# NOTAT

Projekt **Faxe Miljøanlæg. Celle 6**  
Kunde **Miljø- og Fødevareministeriet. Miljøstyrelsen. Virksomheder**  
Notat nr. **1**  
Dato **2016-12-08**  
Til **Majbrit Lindstrøm Miara**  
Fra **Jes Kromann Bak**  
Kopi til

## 1. Tilsyn for etablering af Celle 6 på Faxe Miljøcenter

Foto 4 Markering på polymermembran, hvor der skal udføres reparation. (På den vestlige vold)

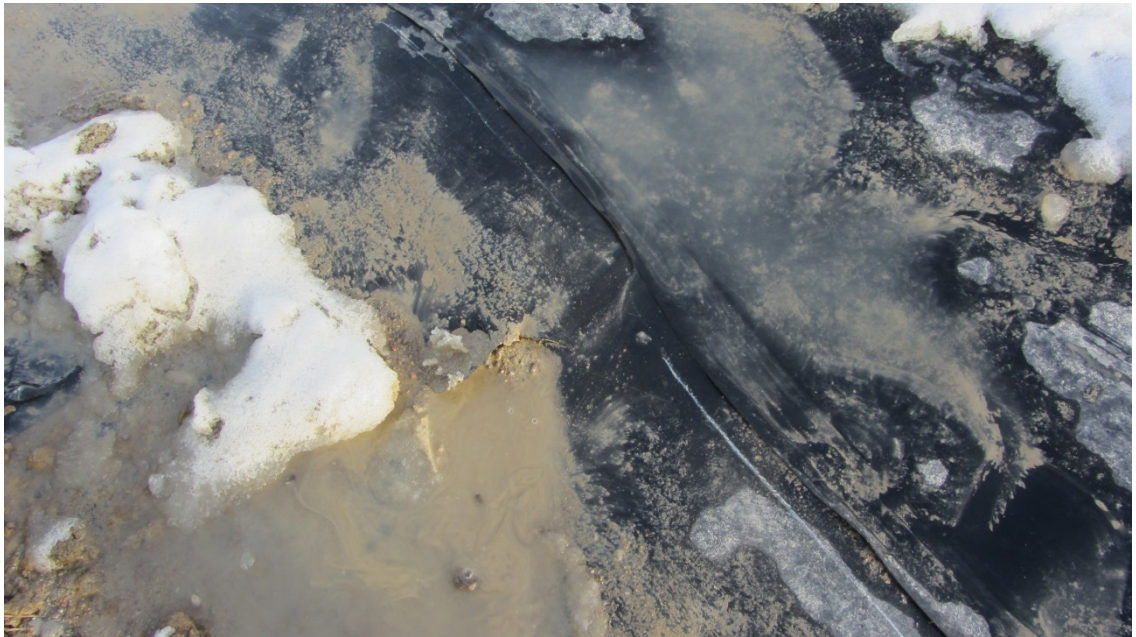
Der var udlagt polymermembran på ca. halvdelen af voldene. Ved tilslutning til eksisterende polymermembran skal der udføres supplerende reparationer pga. skader i forbindelse med frigravning. Skaderne var markeret på polymermembranen. Samlingen skal dog gennemgås igen for at sikre at alle skader reparerer.

Det skal sikres at alle reparationer i polymermembranen udføres.
